Spectera

Versionshinweise - Version 1.2.6

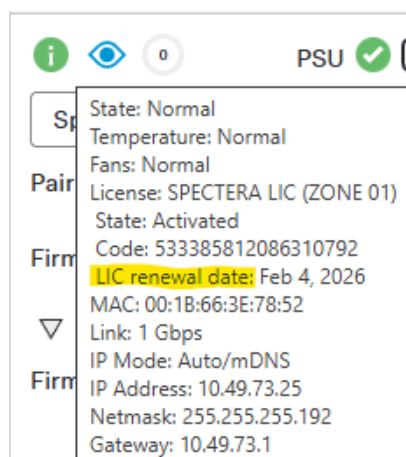
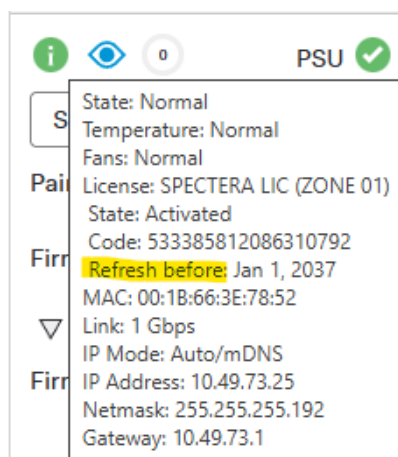
- Unterstützung für die automatische Lizenzverlängerung von Lizenzen, die vor dem 20. November 2025 ausgestellt wurden.

Die Lizenzverlängerung wird nach einiger Zeit im Gerätestatus angezeigt:

Vor dem Update:

Nach dem Update:
